日本原子力学会「中深度処分対象廃棄物の放射能濃度決定方法の基本手順
(AESJ-SC-F015:2019)」に関する技術評価書について

日本原子力学会「中深度処分対象廃棄物の放射能濃度決定方法の基本手順
(AESJ-SC-F015:2019)」に関する技術評価書

中深度処分対象廃棄物の放射能濃度決定方法に係る日本原子力学会標準の
技術評価に関する検討チーム

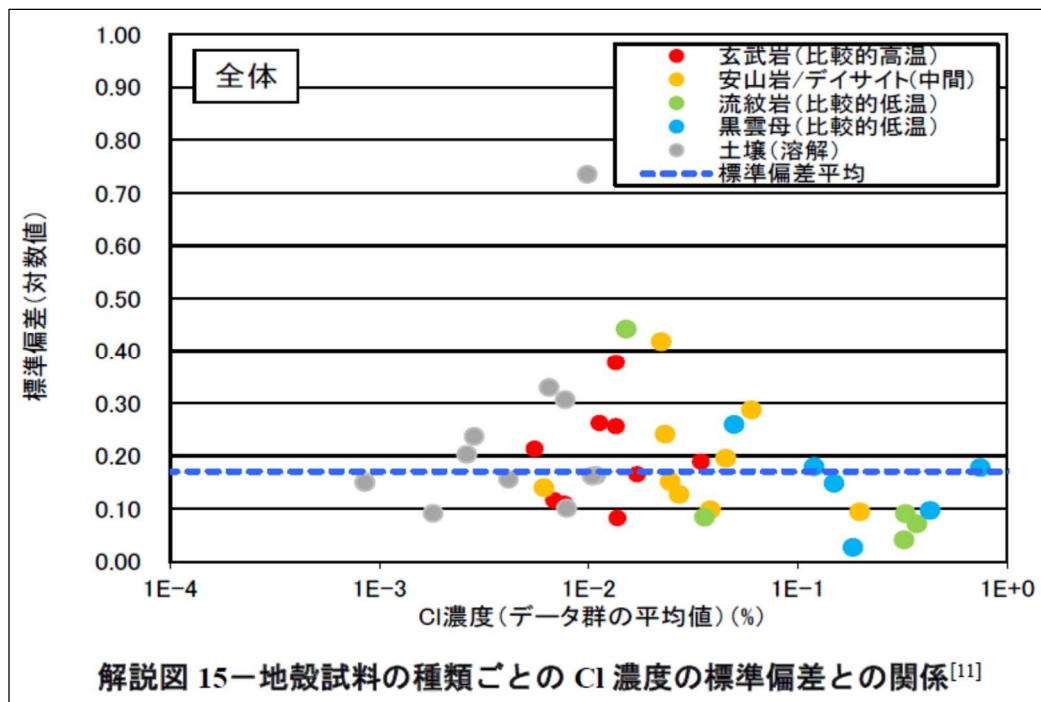
b) 「解説 6.7.4 材料の製造工程の影響の確認」において引用する「解説図 15—地殻試料の種類ごとの Cl 濃度の標準偏差との関係」の図中の凡例に示す安山岩、流紋岩及

び土壤は濃淡が類似した丸印であり、区別しにくい。同図について、日本原子力学会は、以下のように説明している⁷⁵。

発行済みの標準の記号は変えられませんが、元々、標準の原紙では、色で識別している図になりますので、この図を示します。

「解説図 15—地殻試料の種類ごとの Cl 濃度の標準偏差との関係」は、凡例の記号を○表示だけでなく△や□等を組み合わせて識別容易な図にすることが望まれる。

図 B.4－放射化計算結果への主な計算条件の影響評価結果（放射化断面積の影響）

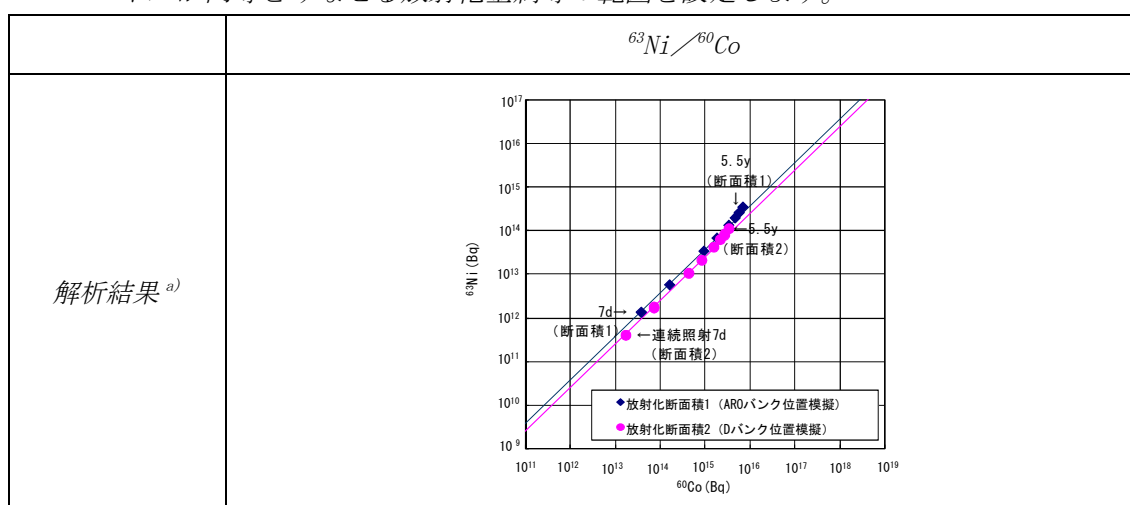
- ③ 「B.3.2 放射化断面積」の「b) 解析結果」において、「中性子スペクトルの変化による放射化断面積の変化は、それほど小さくなく、放射能濃度及び濃度比のいずれに対しても影響は小さい」とし、「B.5 放射化計算の条件の影響評価結果 (解析結果のまとめ)」においても、「放射化断面積については、放射能濃度、濃度比のいずれに対する影響も比較的小さいため、(後略)」としているが、「表 B.4—放射化断面積の影響評価の計算条件」に示す元素成分条件は 1 点のみで放射能濃度の大小については計算条件に入っていない。「図 B.4—放射化計算結果への主な計算条件の影響評価結果 (放射化断面積の影響)」に示す解析結果から、放射能濃度及び濃度比への影響は小さいとする根拠、及びここでの濃度比は何を比較するのかについて、日本原子力学会は次のように説明している⁹⁴。

附属書 B の図 B.4 は放射化断面積の変化として、PWR 制御棒を例として、定格出力時における全引き抜き状態の ARO バンク位置と先端が挿入状態の D バンク位置を想定した放射化断面積の違いによる放射能濃度及び濃度比への影響について確認しています。評価条件は表 B.4 に示します。

中性子スペクトルの変化が大きくなる代表的な例としては、附属書 B の図 B. 4 「放射化計算結果への主な計算条件の影響評価結果（放射化断面積の影響）」において、評価上、保守側に ARO バンクの放射化断面積を設定して評価した例が挙げられます。上記の事例における中性子フルエンス率を同一とした場合の中性子スペクトルの変化による放射化断面積の放射能濃度への影響を下表に示します。D バンクに対する ARO バンクの放射能濃度は、Co-60 で 2.1～2.2 倍、Ni-63 で 3.2 倍を示しています。

図 A. 2—放射化計算数の増加に伴う相関係数 (平均, 95 %信頼下限) の安定性のイメージ^[1]

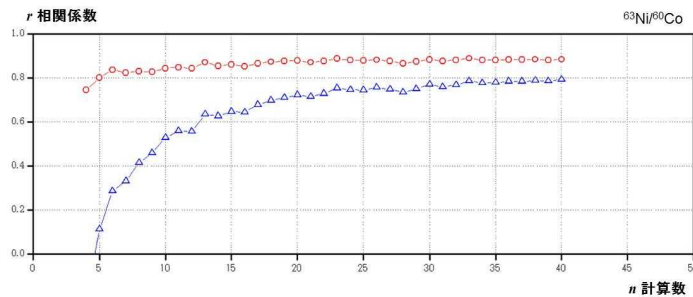
- g) 「図 D.1—区間推定法による放射化計算の入力データの基本設定フロー」（別添 1 参照）の「入力データの充足性の評価」の枠については、「A.4 妥当性確認の例」において、「なお、区間推定法に必要な放射化計算結果の数は、図 A.2 に示す放射化計算の数による Key 核種濃度と難測定核種濃度間との相関係数の安定性の評価などによって、把握できる。」と規定され、「図 A.2 放射化計算数の増加に伴う相関係数（平均、95%信頼下限値）の安定性のイメージ」が示されている。具体的にどのように充足性を判断するのか、日本原子力学会は次のように説明している¹¹⁹。

「D.2 放射化計算の入力条件の基本設定フロー」の「h)放射化計算用の入力データの設定」の注記には、「入力データ数の充足の評価方法は、6.1.3.3 による。」と規定し、「6.1.3.3.2 区間推定法」は上記のとおり「詳細は、A.4.3 参照」としている。「A.4.3 計算の実施段階」は前述の濃度比法の Key 核種濃度と難測定核種濃度間との相関係数のことを記載しており、全ての区間推定法を対象とした記載ではない。本文と各附属書間の整合性を図ることが望まれる。

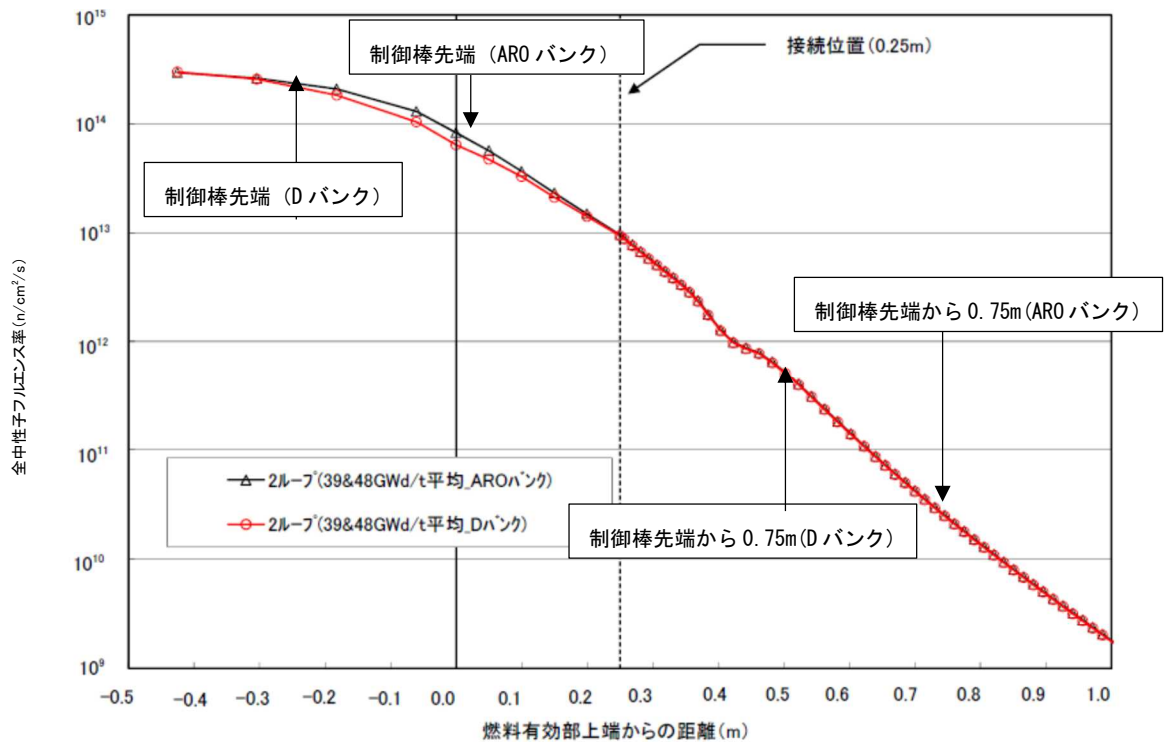
制御棒の放射能濃度については、附属書 G の「図 G. 13—PWR 制御棒の燃料有効部上端近傍から上方に関する全中性子フルエンス率分布 (2 ループプラントの例)」に示すとおり、制御棒に照射される中性子フルエンス率分布は先端部から 0.75m 以上については先端部から 2 桁以上減衰しており先端部に比べて放射能濃度は十分低くなると考えられることから、制御棒の軸方向のすべてについて位置ごとに評価しないことについては適切です。

廃棄体の最大放射能濃度を決定する観点からの説明であるが、点推定法を用いる場合を考慮した記載の充実が望まれる。

図 H. 4-C1 の全データ群の元素濃度分布及び標準偏差の濃度依存性(産地・種類別の全体図)

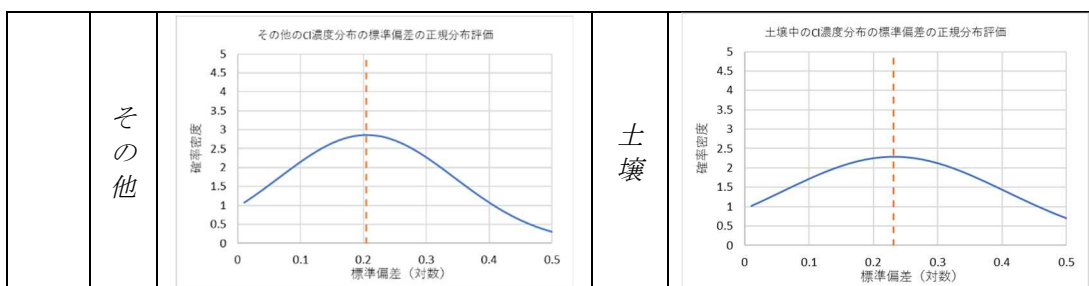
「8. 附属書H（参考）検出困難元素の濃度分布評価方法」の③「H.3 検出困難元素の濃度分布の評価例」についてa)においては、検出困難元素を「起源元素のうち、「Cl, Th 及び U」が検出困難元素としての適用対象元素であり、その他の元素は、検出できる可能性のある元素」と回答している。Mo は添加元素の一つであるが、検出困難元素として例示するのが適切か検討することが望まれる。

図 A. 1—理論計算法の適用基本フロー

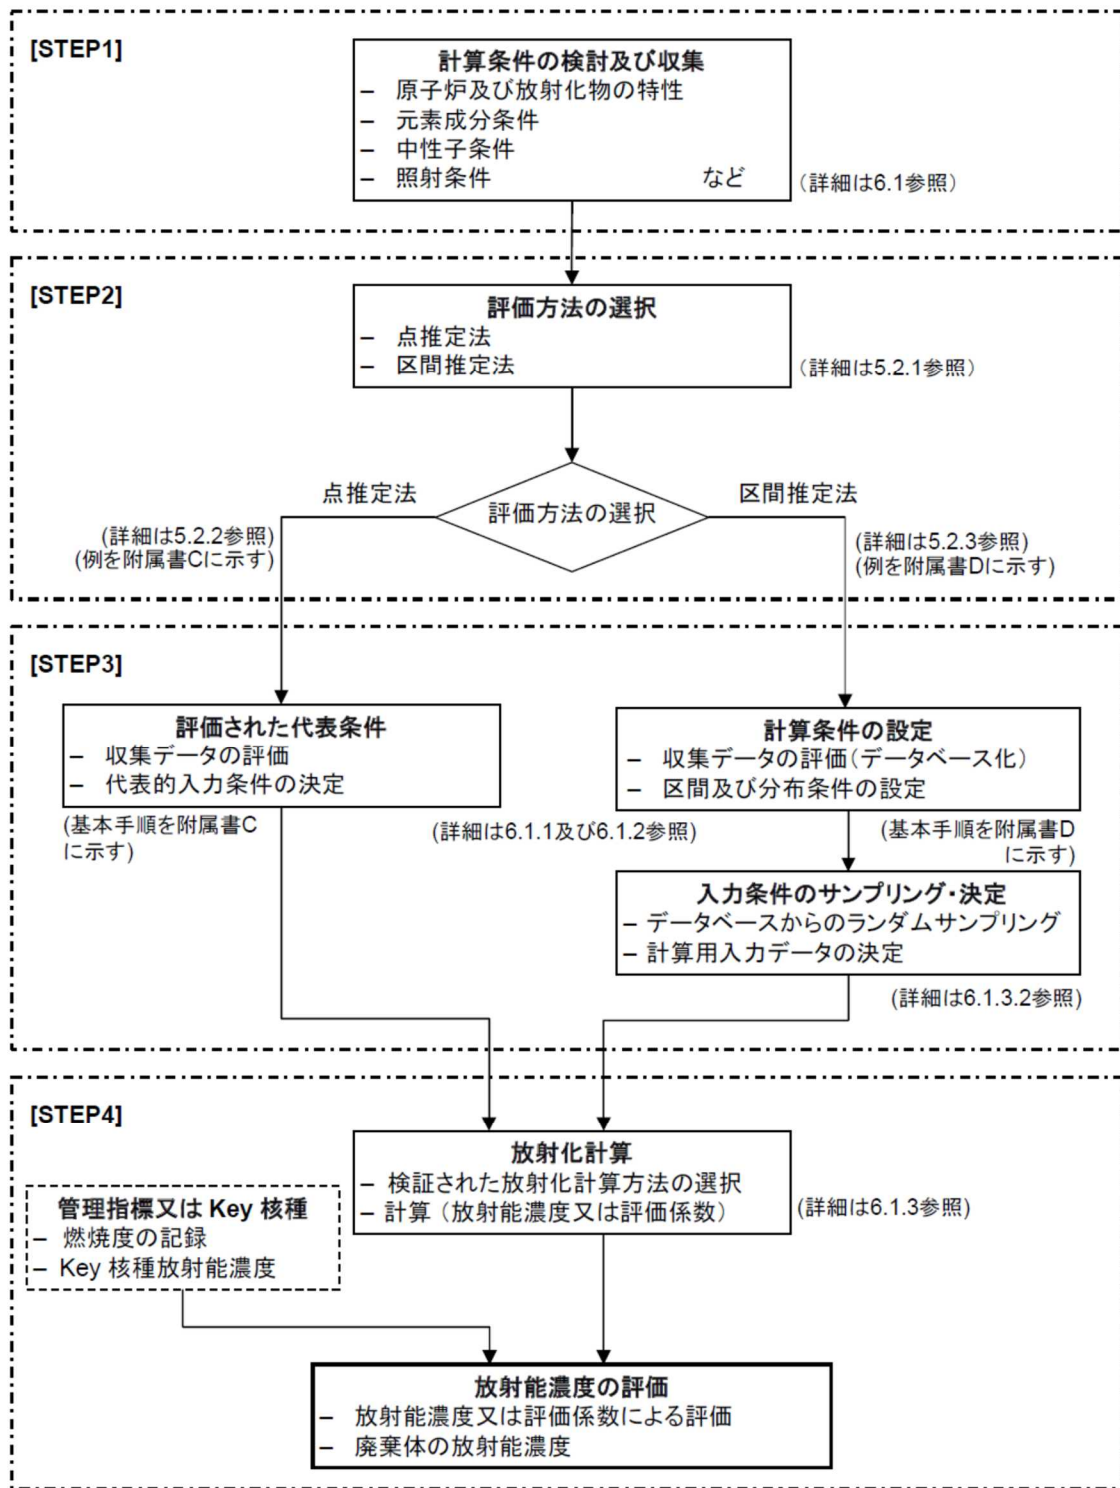
- ① 「A. 1.2 STEP1：計算のための基本の設定」において、「対象とする放射化金属等の特性（幾何形状、元素成分条件など）、原子炉の運転条件（中性子条件及び照射条件）などの放射化計算に必要なデータを事前に収集する」と記載されている。「図 A. 1—理論計算法の適用基本フロー」（別添 1 参照）の該当箇所には、「放射化金属等の幾何形状」に代わり「原子炉及び放射化物の特性」が記載されている。「原子炉及び放射化物の特性」に関してどのようなデータを収集するのか、日本原子力学会は次のように説明している⁷⁶。

- ② 「A. 1.5 STEP4：結果の提示」において、「適切な計算コードを選択し（中略）放射化計算を実施し、直接的に放射能濃度を算出するか、又は濃度比などの評価係数を計算する。」と記載されているが何をもちいて計算コードの適切性を確認するのか、また、「図 A. 1—理論計算法の適用基本フロー」（別添 1 参照）には「検証された放射化計算方法の選択」とあるが、どのように放射化計算方法を検証するのかについて、日本原子力学会は次のように説明している⁷⁷。

なお、「図 A.1—理論計算法の適用基本フロー」のフロー図が主で「A.1.2 STEP1: 計算のための基本の設定」から「A.1.5 STEP4: 結果の提示」までの各ステップの内容が従の構成になっているが、各ステップの内容を主とし、図は理解を助けるための参考とすることが望まれる。

「A. 1.2 STEP1：計算のための基本の設定」の規定内容と「図 A. 1—理論計算法の適用基本フロー」の内容が整合するよう見直すことが望まれる。

図 D.1—区間推定法による放射化計算の入力データの基本設定フロー

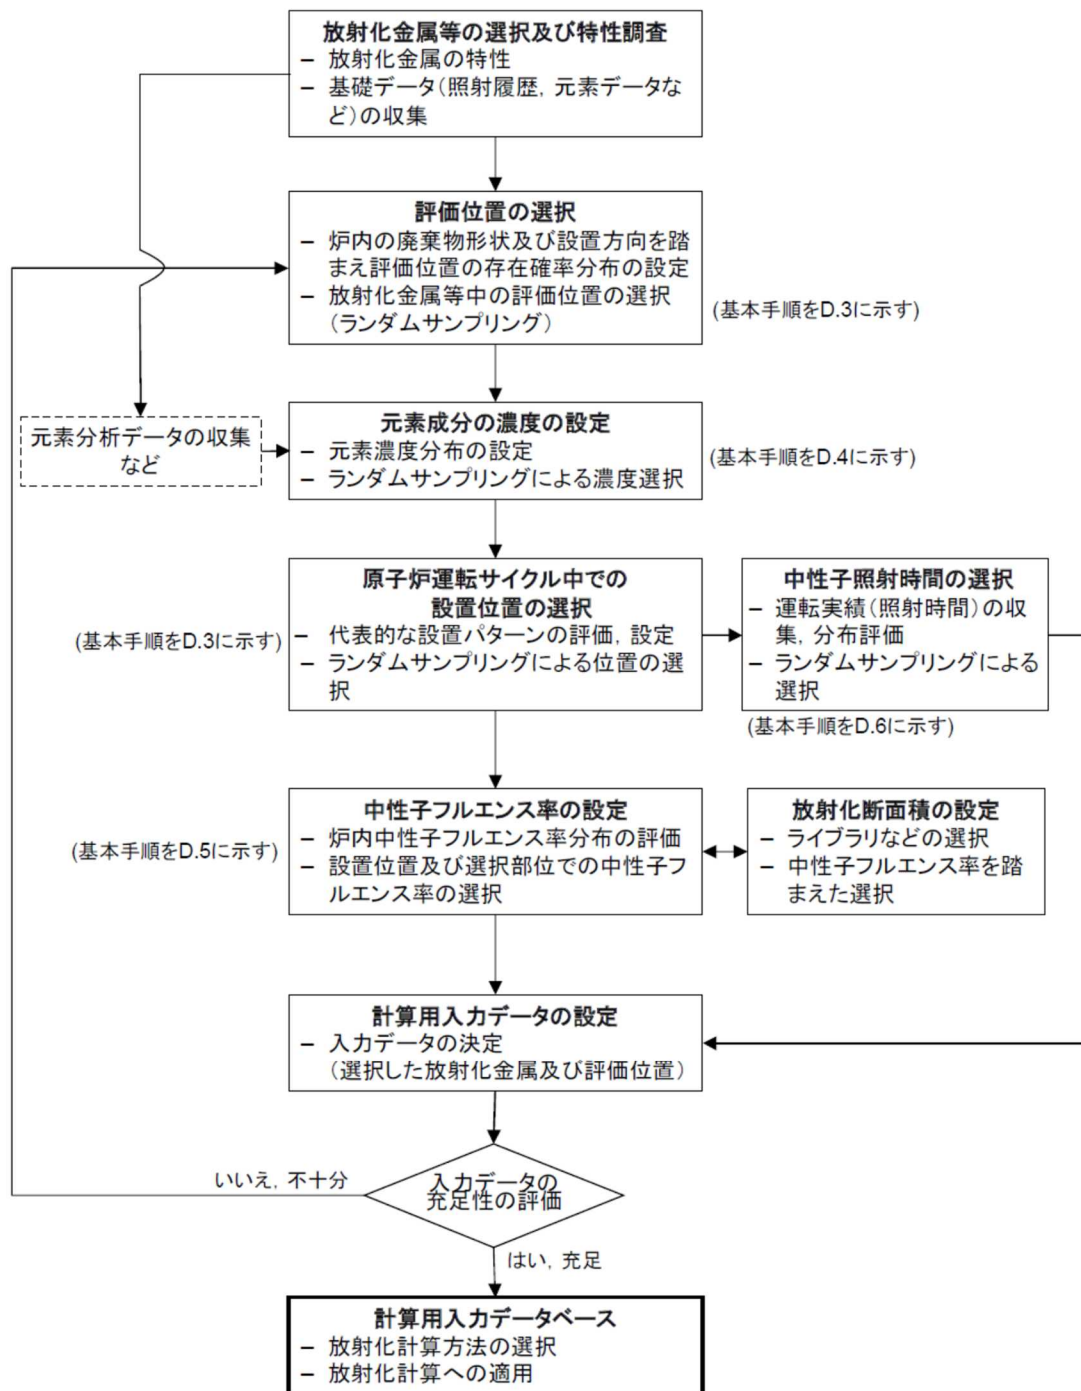
- b) 「D.2 放射化計算の入力条件の基本設定フロー」において引用する「図 D.1—区間推定法による放射化計算の入力データの基本設定フロー」(別添1参照)は、評価対象とする放射化金属等の元素濃度分布、中性子フルエンス率及び照射履歴を網羅する複数の入力条件を準備する区間推定法のための基本設定フローを示し、各入力条件の設定は「代表的な条件」又は「ランダムサンプリング」とされている。「最大放射能濃度を超えないこと」とした場合に必ずしも「保守的な条件」としなくてよい理由について、日本原子力学会は次のように説明している¹¹³。

- c) 「図 D. 1—区間推定法による放射化計算の入力データの基本設定フロー」（別添 1 参照）において、「代表的な条件」と「ランダムサンプリング」を使い分ける際の条件及び同一の放射化金属等について、「代表的な条件」と「ランダムサンプリング」それぞれの手法で計算した際の計算結果の同等性について、日本原子力学会は次のように説明している¹¹⁴。

- d) 「図 D.1—区間推定法による放射化計算の入力データの基本設定フロー」（別添1 参照）の「評価位置の選択」の枠内に「評価位置の存在確率分布の設定」があるが、「D.3 評価対象放射化金属等の評価位置の選択」には記載がない。存在確率分布の設定方法について、日本原子力学会は次のように説明している¹¹⁵。

e) 「図 D.1—区間推定法による放射化計算の入力データの基本設定フロー」(別添1参照)でランダムサンプリングを行う場合の計算の繰り返し回数の考え方について、日本原子力学会は次のように説明している¹¹⁷。

f) 「図 D. 1—区間推定法による放射化計算の入力データの基本設定フロー」(別添 1 参照)において、「中性子フルエンス率の設定」の枠と「放射化断面積の設定」の枠の間が両矢印となっている。その意味について日本原子力学会は次のように説明して

い。「D.2 放射化計算の入力条件の基本設定フロー」と「D.3 評価対象放射化金属等の評価位置の選択」から「D.6 照射条件の設定」間の整合性を図ることが望まれる。

「図 D.1—区間推定法による放射化計算の入力データの基本設定フロー」に示す「存在確率分布」の設定について明確にすることが望まれる。また、「表 D.2—評価対象放射化金属等の内部における照射位置の設定に関わる基本的な考え方」に示す「出現確率の分布」が同じものを指すのであれば用語を統一することが望まれる。

表 D.5—元素分析データが非常に少ない元素の濃度分布条件設定方法

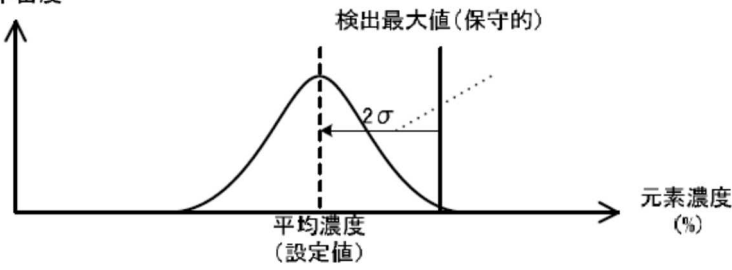
- h) 「表 D. 5—元素分析データが非常に少ない元素の濃度分布条件設定方法」(別添 1 参照) 中の図「例 2 検出最大値から分布を評価する場合のイメージ」について、1～2 点の検出データから得られた濃度を「検出最大値 (保守的)」として、推定分布の平均濃度 (設定値) を検出最大値 (保守的) の -2σ に設定している。

図 G.3—元素成分条件（濃度分布）の設定方法の概念フロー

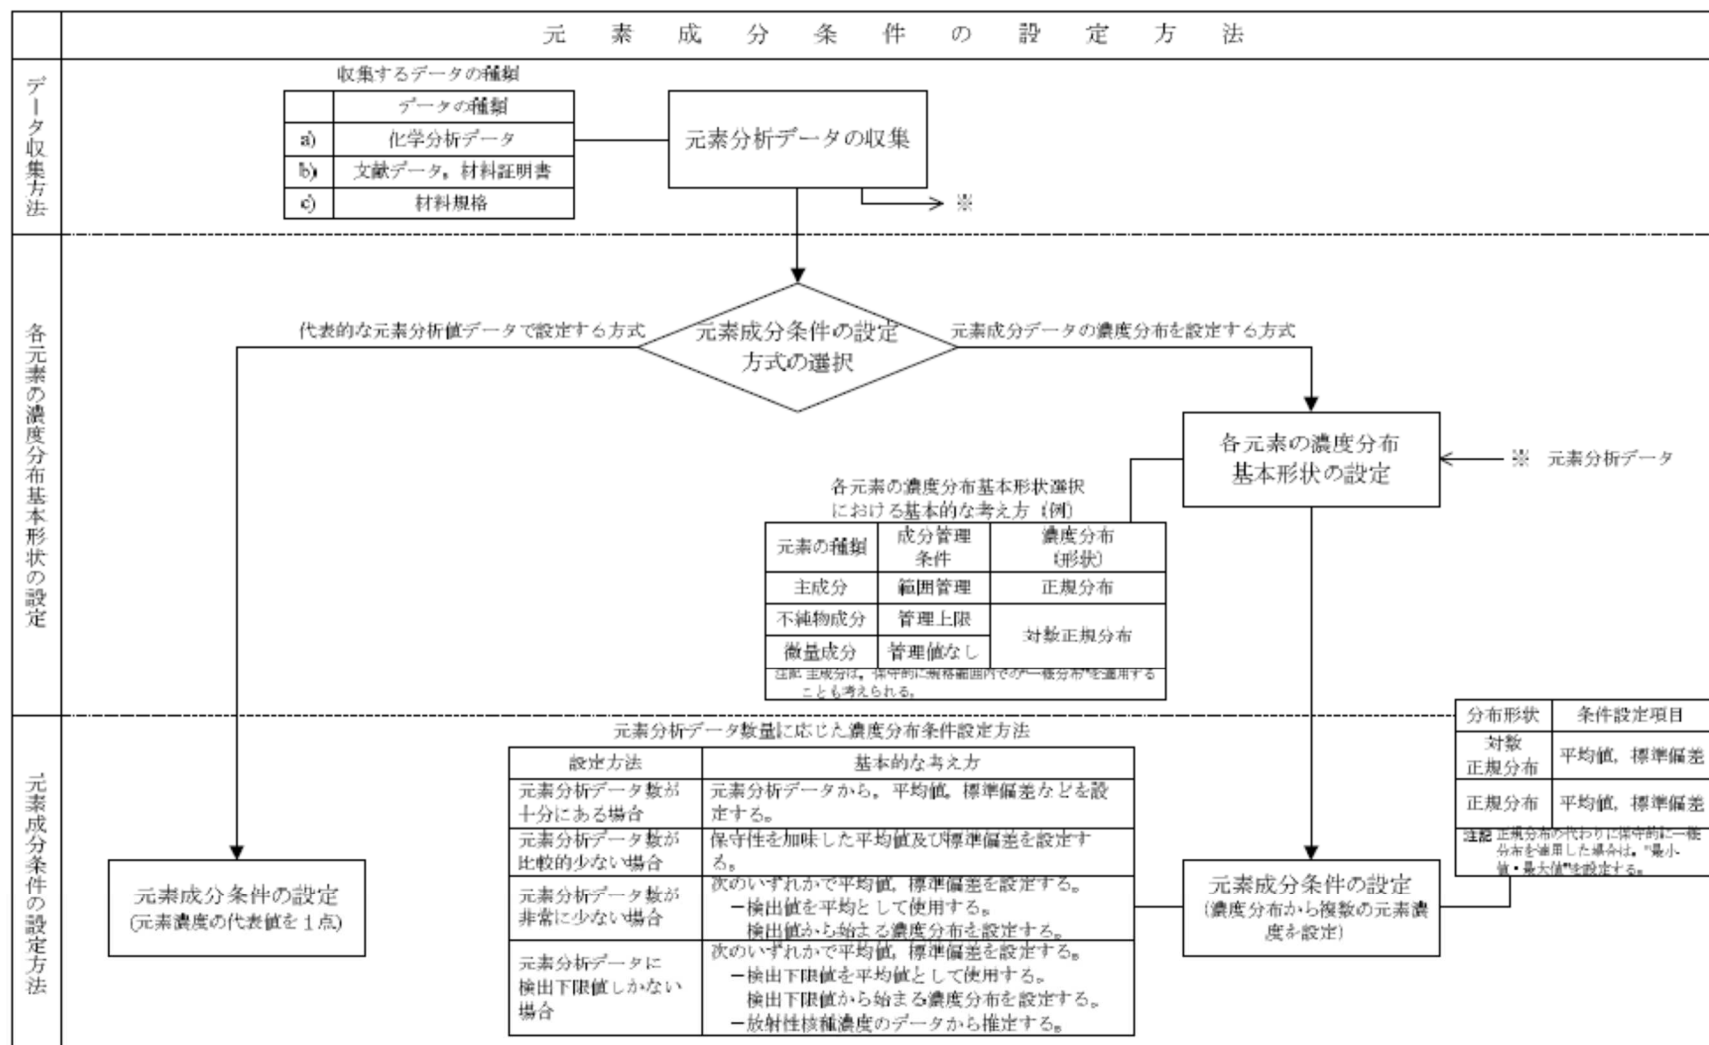
- j) 「G. 1. 2 元素成分条件の設定における考慮事項及び例」の「G. 1. 2. 1 概要」に示す「図 G. 3—元素成分条件（濃度分布）の設定方法の概念フロー」は、図中央部の「各元素の濃度分布基本形状選択における基本的な考え方」において、元素の種類は主成分、不純物成分及び微量成分に区分されている。材料特性改善のための添加元素は何に区分されるのか、日本原子力学会は次のように説明している¹⁸³。

図 G. 5—BWR チャンネルボックスでの熱中性子フルエンス率軸方向分布の例

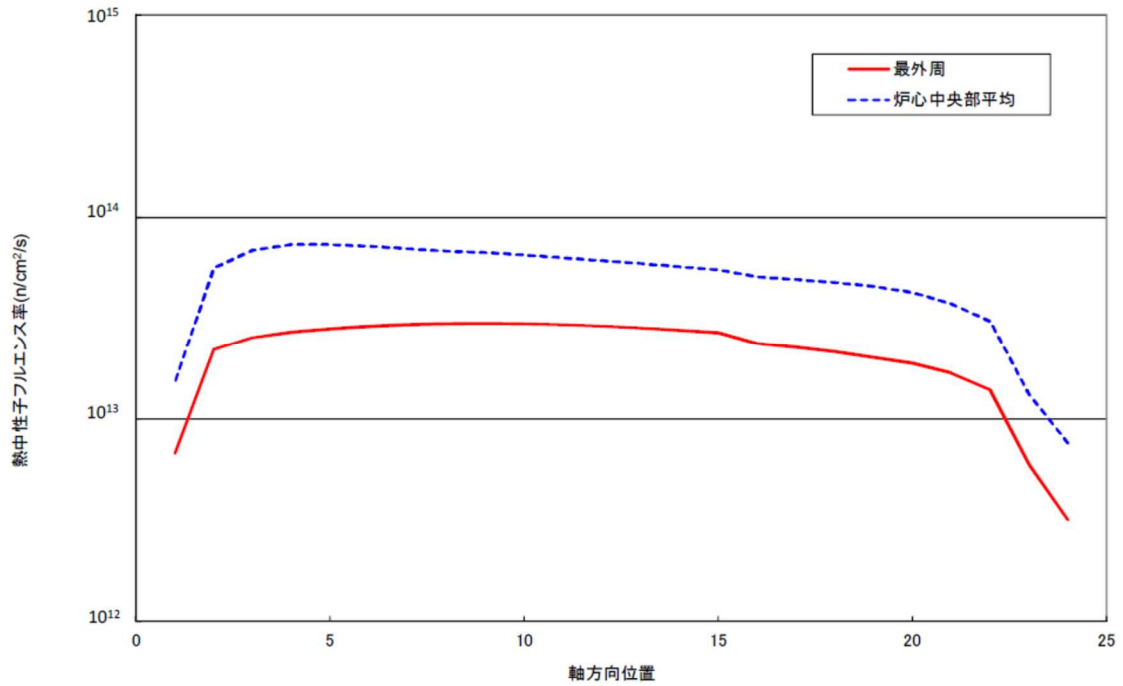
c-6.1) 「表 J.6—BWR チャンネルボックスの評価条件 (45GWd/t)」の熱中性子フルエンス率と類似のものが「図 G.5—BWR チャンネルボックスでの熱中性子フルエンス率軸方向分布の例」(別添1参照) (28GWd/tのもの) に示されている。燃焼度が1.6倍異なることを考慮して表 J.6 の熱中性子フルエンス率の値を1.6で除しても 10^{13} を下回るものはないが、図 G.5 の軸方向位置 24 では最外周及び炉心中央部平均でも 10^{13} を下回っている理由について

c-6.2) 「図 G.6—BWR チャンネルボックスでの高速中性子フルエンス率の熱中性子フルエンス率に対する比の例」の縦軸(高速中性子フルエンス率/熱中性子フルエンス率)の値は、「表 J.6—BWR チャンネルボックスの評価条件 (45GWd/t)」の熱中性子フルエンス率に中性子スペクトルインデックスの「高速群 (FF)/熱群 (FT)」比を乗じたものと相関があるように見えない(図 G.6 は右肩上がり、表 J.6 だと軸方向位置 23、24 で下がる)。表 J.6 と図 G.6 の関係について

上記 c-6.1) 及び c-6.2) をまとめて回答しますが、表 J.6 は換算係数法を用いる場合の計算例であり、管理指標として集合体平均燃焼度であるため、燃焼度変化に応じたノードごとに計算した中性子フルエンス率・中性子スペクトルを設定しています。一方、図 G.5 (別添1参照) 及び図 G.6 は特定の評価方法に限定しないときの計算例であり、代表燃料断面における中性子フルエンス率・中性子スペクトルを補正して設定しています。
